改善箇所説明図

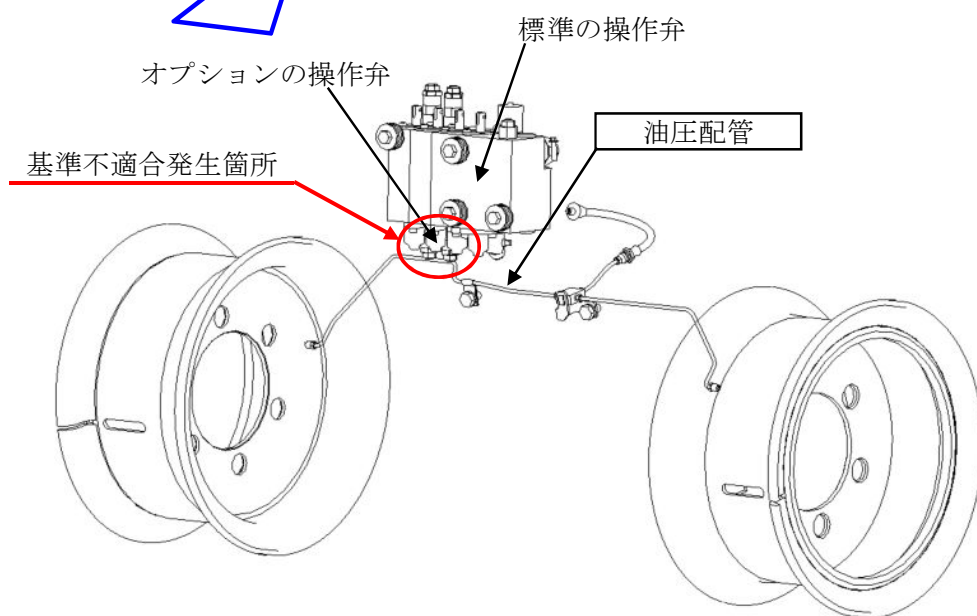
（制動装置において、油圧配管の取り回しが不適切なため、オプション装着の操作弁と干渉するものがある。そのため、そのままの状態で使用を続けると、走行中の振動により当該配管が損傷し、制動力が低下するおそれがある。）

全車両、制動装置の油圧配管を対策品に交換する。

油圧配管クランプ部に白色ペイントを塗布する。
